Nota van beantwoording zienswijzen ontwerpbesluit omgevingsvergunning, ontwerpbesluit tot vaststelling van hogere waarden Wet geluidhinder en het m.e.r. beoordelingsbesluit voor het project Raamplein/hoek Raamstraat

Nota van beantwoording

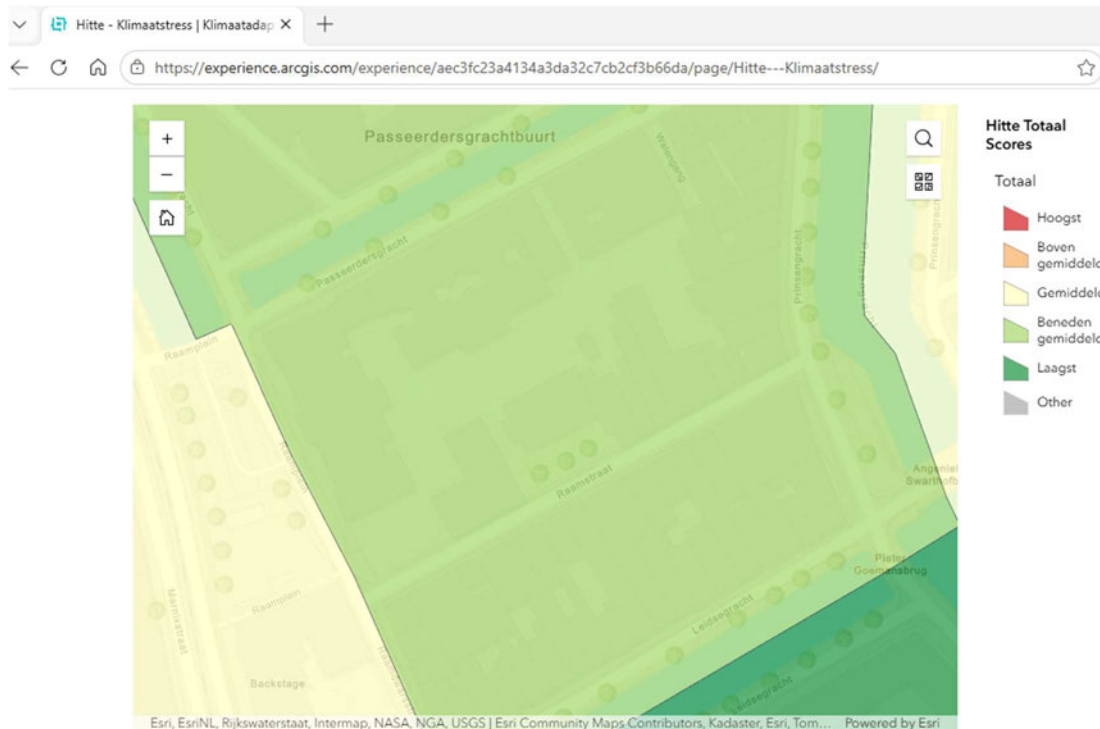
In de zienswijzen wordt veelvuldig gesproken over hittestress en het ontbreken van groen of waterdoorlatende oppervlakken binnen de projectlocatie. Ook wordt de vraag gesteld waarom het

bouwplan niet bijdraagt aan vergroening.

(<https://experience.arcgis.com/experience/aec3fc23a4134a3da32c7cb2cf3b66da/page/Hitte---Klimaatstress/>) een 2,5 (beneden gemiddeld, lichtgroen). De hitte-ricisokaart kent vijf risicoklassen, waarbij het hoogste risico (5 = rood) aangeeft dat een buurt het meest kwetsbaar is voor de gevolgen van hitte. De hitte-ricisokaart combineert de gevoelstemperatuurkaart met factoren zoals blootstelling, gevoeligheid en het aanpassingsvermogen van een buurt. Zie hieronder een uitsnede uit de kaart Hitte-Klimaatstress van het gebied waar ook het bouwplan zich bevindt:

De bouwlocatie is momenteel een grotendeels met klinkers verhard privé parkeerterrein, vrijwel zonder groen oppervlak. De bouwlocatie is geen openbare ruimte. Kaarten (zoals de hitte-klimaatstresskaart en de Koele Groene Stratenkaart) zijn in de eerste plaats ontwikkeld voor gemeentelijk beleid, herinrichting, beheer en het plannen van vergroening en bomen aanplanten in straten en pleinen. Er is geen indicatie dat het bouwplan de bestaande hitte-score negatief beïnvloedt. Het bouwplan voorziet in diverse duurzaamheidsmaatregelen die nu niet aanwezig zijn op de projectlocatie. Zowel de projectlocatie als het gebied daaromheen is grotendeels versteend. Daar komt met de nieuwbouw geen wijziging in.

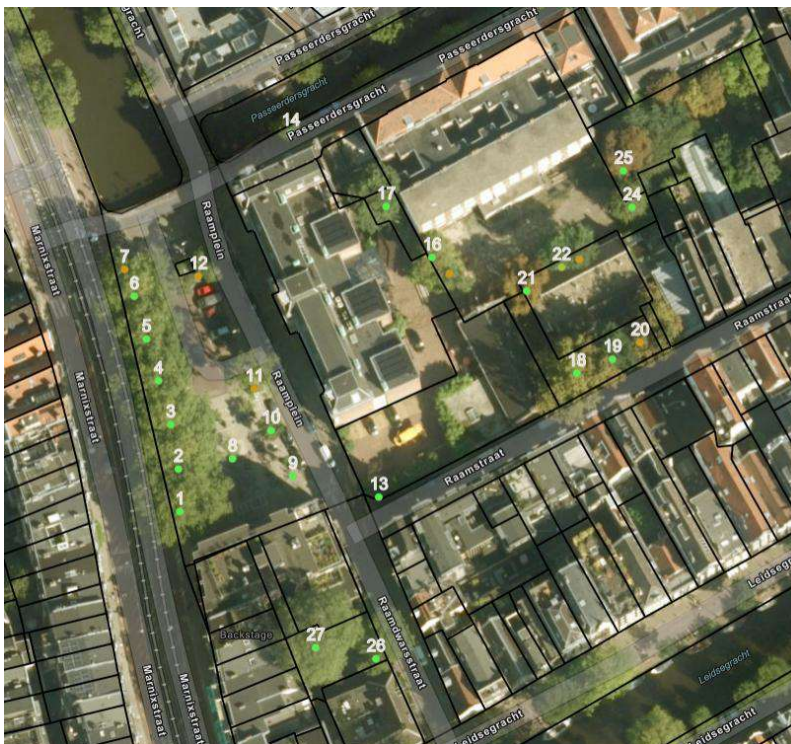
In een aantal zienswijzen wordt aangevoerd dat het bouwplan leidt tot verlies van zicht op groen op het Raamplein. Aangezien er op de projectlocatie nauwelijks sprake is van groen, wordt aangenomen dat hiermee het groen in de directe omgeving (het Raamplein) wordt bedoeld. Het klopt dat de nieuwbouw het zicht op de bomen van het naastgelegen Raamplein kan beperken. Dit betreft echter uitsluitend schuin zicht op bomen die zich op een afstand van circa 40 meter of verder van de woningen in de Raamstraat bevinden. De bomen zijn door de ligging ten opzichte van de woningen alleen waarneembaar als bewoners voor het raam gaan staan.

Uit vaste jurisprudentie van de Afdeling bestuursrechtspraak van de Raad van State (o.a. ECLI:NL:RVS:2023:503; ECLI:NL:RVS:2020:515) blijkt dat er geen recht bestaat op een blijvend vrij uitzicht. Dit geldt met name in stedelijke omgevingen, waar een belemmering van het uitzicht vaak onvermijdelijk is bij de realisatie van een bouwplan. Dit wordt meegewogen in de belangenafweging, zoals ook in dit geval.

Bij de belangenafweging met betrekking tot het uitzicht is rekening gehouden met de stedelijke omgeving, de verschillende bouwhoogten van de nieuwbouw (zie ook de beantwoording onder d van paragraaf 2.2. van deze Nota) en het feit dat het zicht op groen uitsluitend schuin en op lange afstand is. De verschillende bouwhoogtes van de nieuwbouw sluiten aan bij de naastgelegen en tegenoverliggende bebouwing.

Daarnaast is ook de bestaande bouwmogelijkheid op de projectlocatie meegewogen. Een deel van de projectlocatie heeft de bestemming 'Gemengd-1' met een maatvoeringsaanduiding van 'maximum bouwhoogte: 13 meter; maximum goothoogte: 11 meter'. Realisatie van deze toegestane bouwhoogte zou voor een aantal omwonenden eveneens kunnen leiden tot een vermindering van het uitzicht.

Op basis van het bovenstaande wordt geconcludeerd dat de invloed van het bouwplan op het uitzicht op groen niet zodanig onevenredig is dat het bouwplan om die reden geweigerd moet worden.
